מבדק בטיחות בבית ספר מקיף א כולל אשכול פיס, אשדוד עיריית אשדוד

הנדון: דוח סיכום מבדק בטיחות בית ספר - מקיף א כולל אשכול פיס, אשדוד

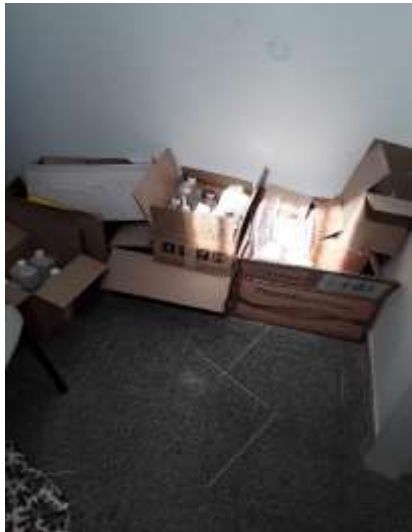
מס'	פרק נבדק	תחום נבדק	מס' סעיף נבדק	מקום הליקוי	קדימות	תיאור הליקוי ברשימת הבקרה	תיאור הממצא בשטח המלצה לטיפול
23	מערכת חשמל	מפסקים ושקעים	9.5	אשכול פיס מעבדה לכימייה	1	כל אביזרי החשמל יהיו שלמים ומקובעים למקומם.	נדרש לקבע מפצל חשמל
תמונות מראה מקום
